原子力規制庁が株式会社コベルコ科研と契約した浸水防止設備（水密扉）に関する
安全研究報告書の誤った記載について（最終報告）

不適合報告書(再計算による確認)

誤記影響の報告(再計算による確認)

誤記訂正表_結果及び結論に対する影響のまとめの②-3 漏水データに影響したもの

・整理番号 11

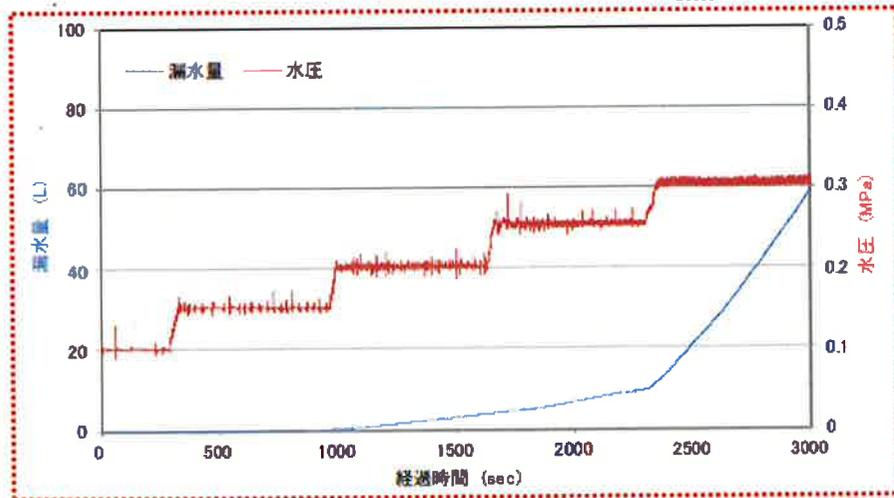
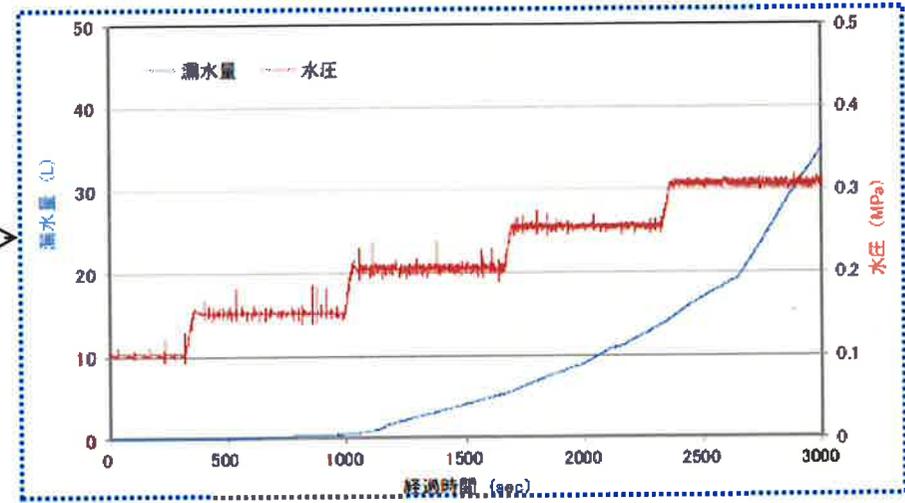
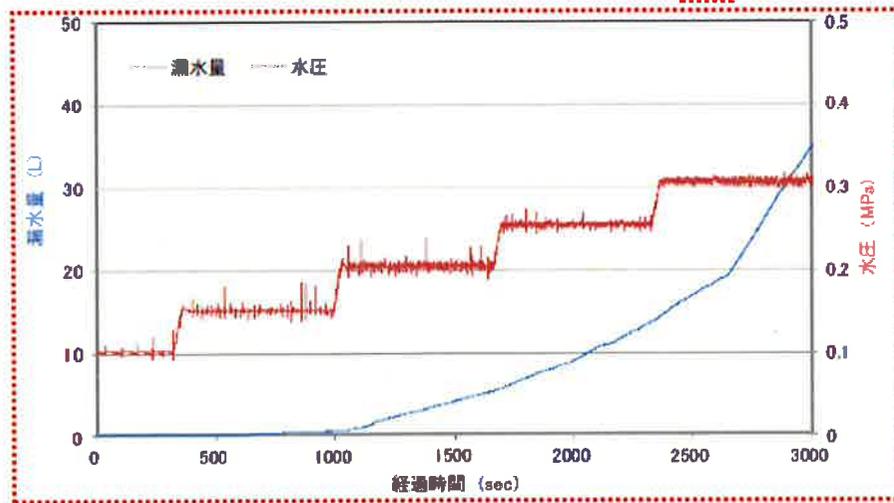
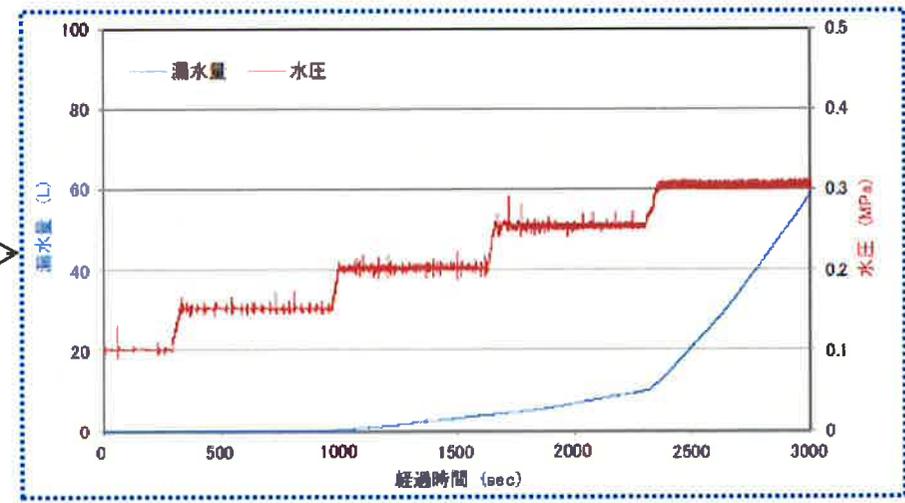
整理番号	頁番号	図表番号	内容	誤	正	調査結果	原因	誤記とした判断理由	本報告書に及ぼす影響	次年度以降の業務に及ぼす影響
11	115	図 4.2.13	せん断変形量+2,000 μ せん断変形量+4,000 μ	+2,000 μ と +4,000 μ が入れ違い	図の入れ替え	元データと報告値に差異	参照範囲の間 違い	図を Word に張り付ける作業に おいて、左右を間違った。	図を用いた考察の説明 は無く、影響はこの図 の中のみである。	平成 27 年度の数値 解析業務でパッキン の潰れと漏水開始の 状況を説明する資料 として使われている。

・整理番号 5

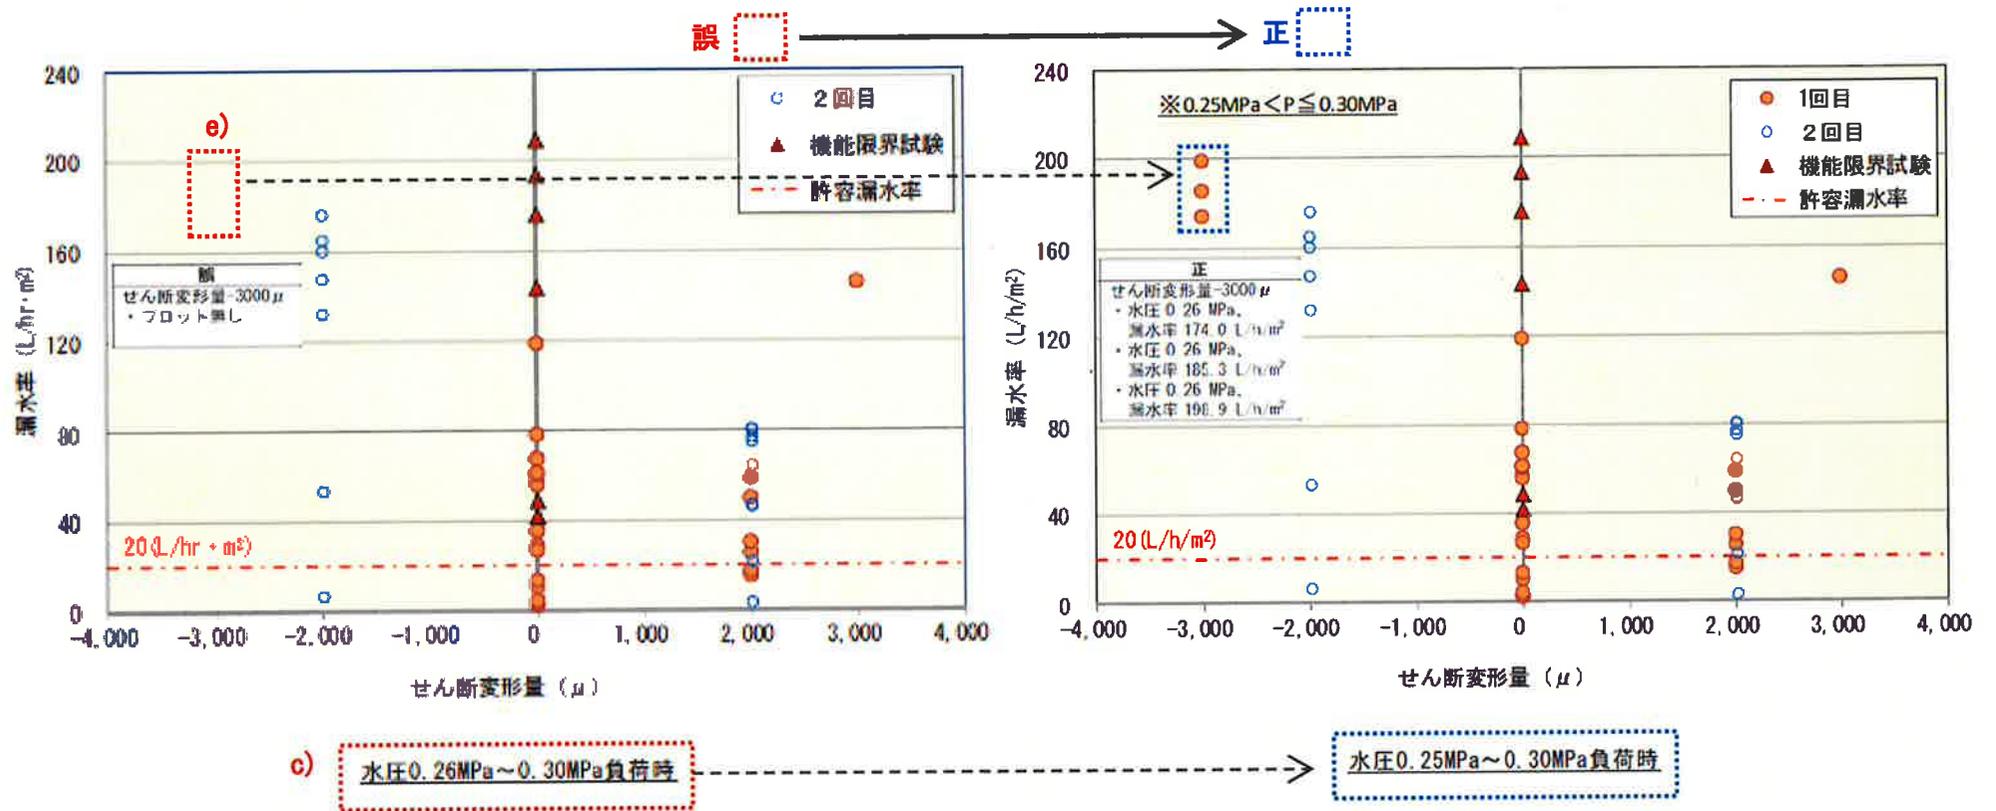
整理番号	頁番号	図表番号	内容	誤	正	調査結果	原因	誤記とした判断理由	本報告書に及ぼす影響	次年度以降の業務に及ぼす影響
5	91	図 4.2.1	a) サブタイトル 水圧 0.23MPa ~ 0.25MPa 負荷時	機能限界試験の水圧 0.28MPa のプロット 4 点と水圧 0.29MPa のプロット 2 点	図から削除	水圧 0.28MPa および 0.29MPa を描画する場 所が間違っている	図作成の位置の 間違い	0.20~0.25MPa のデータをグ ラフプロット用に選択してコピ ーする際に、0.28 MPa と 0.29 MPa のデータを誤ってコピー した。	図 4.2.1 のグラフでは、水 圧と漏水量の関係を示し ている。水圧範囲の設定は グラフのプロットが重な らないように範囲を選択 した。プロットミスによる 評価の影響はこの図だけ であると考ええる。	影響は無いと考 える。
				水圧 0.28 MPa、 漏水率 143.4 L/h/m ²						
				水圧 0.28 MPa、 漏水率 176.1 L/h/m ²						
				水圧 0.28 MPa、 漏水率 193.6 L/h/m ²						
			水圧 0.28 MPa、 漏水率 209.4 L/h/m ²							
			水圧 0.28 MPa、 漏水率 209.4 L/h/m ²							
			水圧 0.29 MPa、 漏水率 41.9 L/h/m ²							
			水圧 0.29 MPa、 漏水率 48.8 L/h/m ²

b) サブタイトル 水圧 0.23MPa ~ 0.25MPa 負荷時	サブタイトル 水圧 0.23MPa ~ 0.25MPa 負荷時	サブタイトル 水圧 0.20MPa ~ 0.25MPa 負荷時					
			c) サブタイトル 水圧 0.26MPa ~ 0.30MPa 負荷時	サブタイトル 水圧 0.26MPa ~ 0.30MPa 負荷時	サブタイトル 水圧 0.25MPa ~ 0.30MPa 負荷時

d) サブタイトル 水圧 0.23MPa ~ 0.25MPa 負荷時	せん断変形量 -3,000 μ の水圧 0.26MPa の プロット 3 点	図から削除	水圧 0.26MPa を描画す る場所が間違っている	図作成の位置の 間違い	0.26~0.30MPa のデータをグ ラフプロット用に選択してコピ ーする際に 0.26 MPa のデー タを誤ってコピーした。		影響は無いと考 える。
				水圧 0.26 MPa、 漏水率 174.0 L/h/m ²						
				水圧 0.26 MPa、 漏水率 185.3 L/h/m ²						
				水圧 0.26 MPa、 漏水率 198.9 L/h/m ²

整理 番号	頁 番号	図表番号	内容	誤	正	調査結果	原因	誤記とした判断理由	本報告書に及ぼす影響	次年度以降の業務に 及ぼす影響
5	91	図 4.2.1 (続き)	e) サブタイトル 水 圧 0.26MPa ~ 0.30MPa 負荷時	プロット無し	せん断変形量-3000 μ の水圧 0.26MPa の 3 点をプロット 水圧 0.26 MPa、 漏水率 174.0 L/h/m ² 水圧 0.26 MPa、 漏水率 185.3 L/h/m ² 水圧 0.26 MPa、 漏水率 198.9 L/h/m ²	水圧 0.26MPa を描画す る場所が間違っている	図作成の位置の 間違い	0.26~0.30MPa のデータをグ ラフプロット用を選択してコピ ーする際に 0.26 MPa のデー タを誤ってコピーした。	図 4.2.1 のグラフでは、水 圧と漏水量の関係を示し ている。水圧範囲の設定は グラフのプロットが重な らないように範囲を選択 した。プロットミスによる 評価の影響はこの図だけ であると考え。	影響は無いと考 える。

・整理番号 10

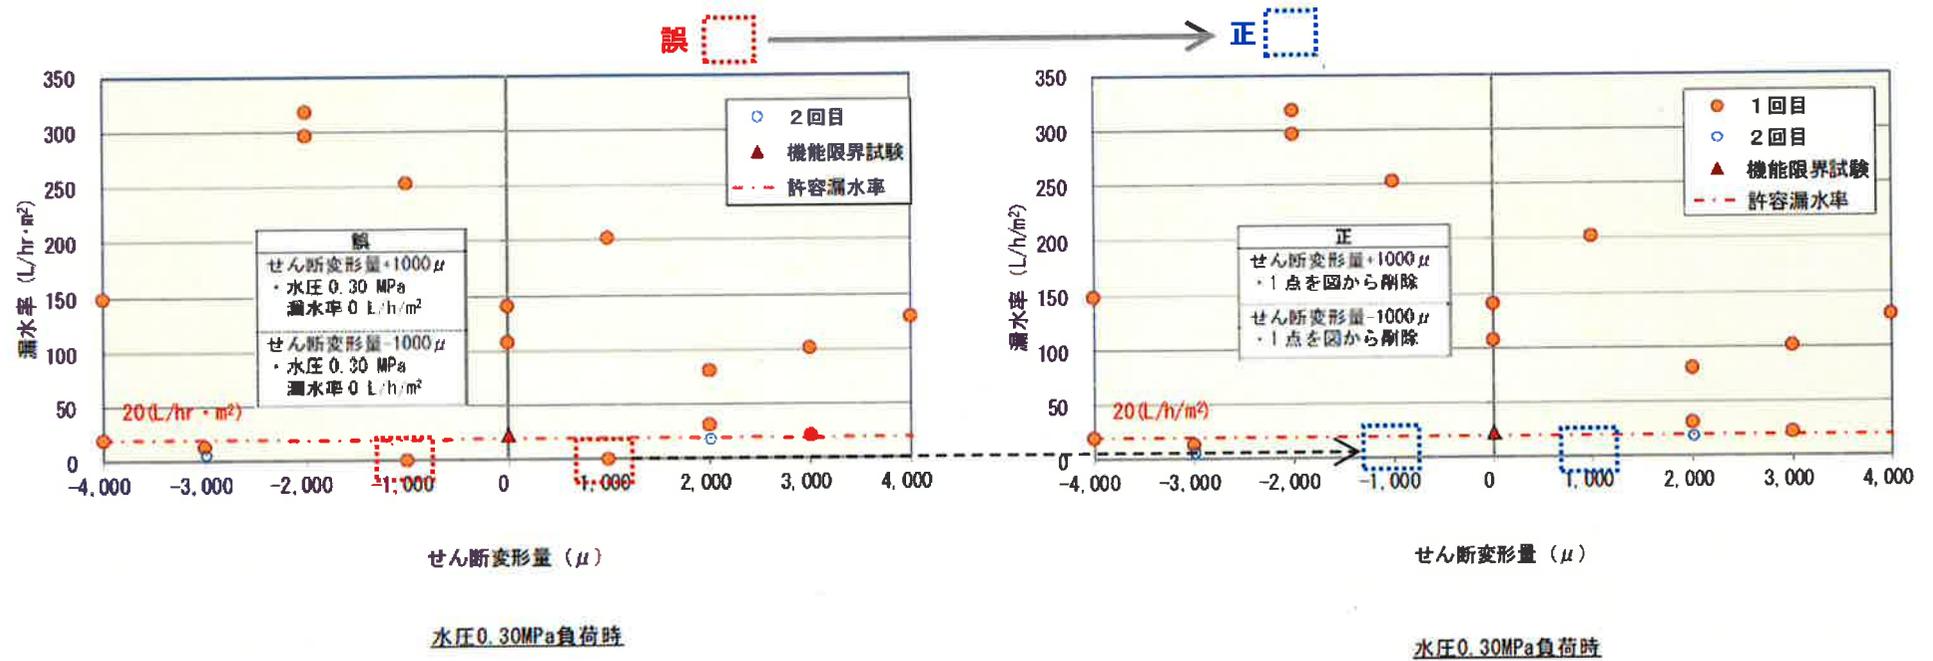
整理番号	頁番号	図表番号	内容	誤	正	調査結果	原因	誤記とした判断理由	本報告書に及ぼす影響	次年度以降の業務に及ぼす影響
10	114	図 4.2.12	水圧 0.30MPa の負荷時	せん断変形量 ±1,000 μ 時の漏水 率 0 L/h/m ² のプロ ットデータが存在	不要のため削除 (漏水が発生してい ないデータを削除)	不要データ記載による作図	データ参照範 囲の間違い	±1,000 μ の漏水が発生してい ないデータを。グラフプロット用 データに誤ってコピーした。	不要なプロットは 0.30MPa 以外のデータ であり、評価すべきデ ータは記載されている ことから、影響はこの 図にとどまると考え る。	影響は無いと考 える。

・整理番号 17

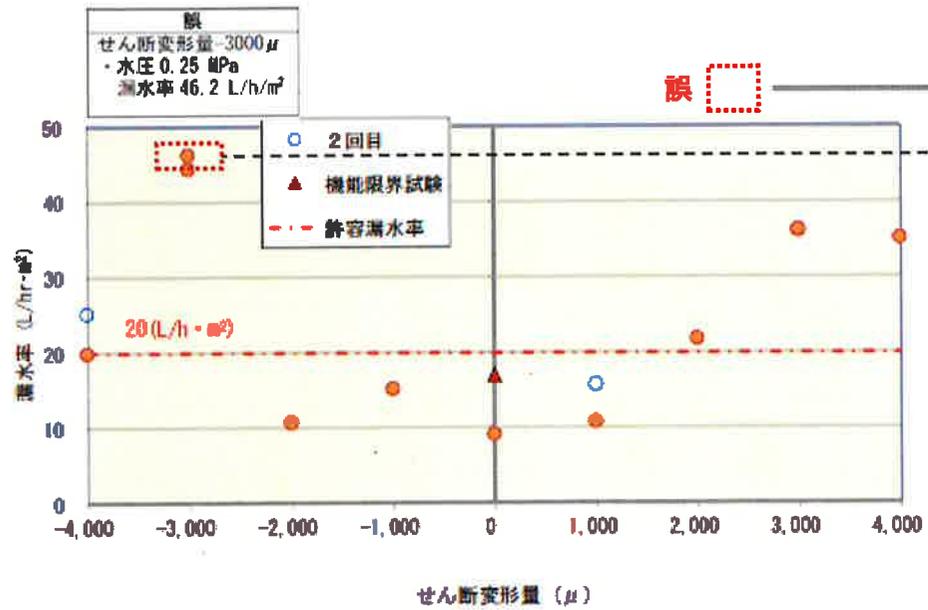
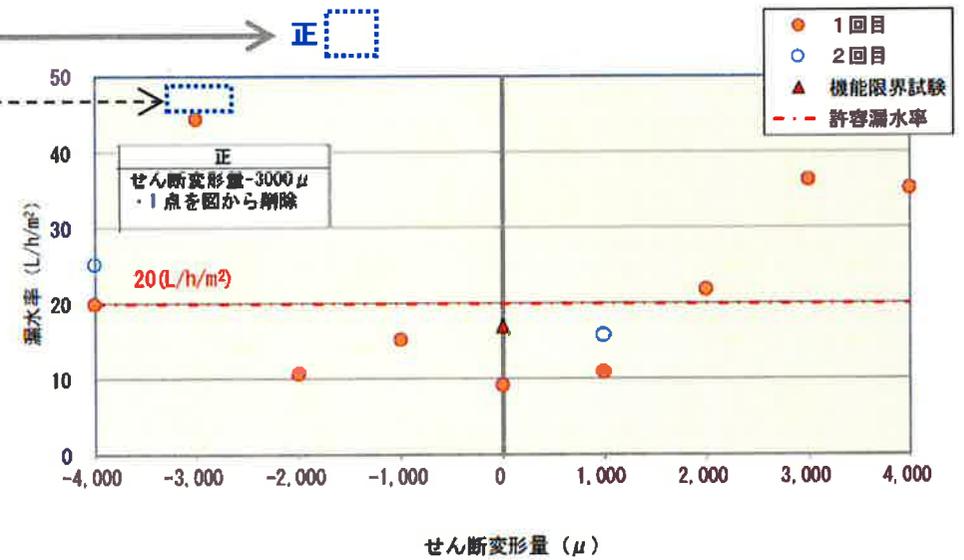
整理番号	頁番号	図表番号	内容	誤	正	調査結果	原因	誤記とした判断理由	本報告書に及ぼす影響	次年度以降の業務に及ぼす影響
17	135	図 4.2.23	水圧 0.25MPa 負荷時の漏水率-せん断変形量図	せん断変形-3,000 μ 、0.25 MPa の漏水率 46.2 L/h/m ² のプロット値	図より削除 (異なる時間帯 2 箇所 で漏水率を計算した。最大値のみを採用する)	最大値と次点のデータをプロットした	不要データの削除忘れ	平衡圧力のみデータをプロットすべきところ、グラフプロット用のデータに漏水直後のデータを誤ってコピーした。	漏水率の最大値評価の影響はこのグラフのみと考える。	影響は無いと考える。
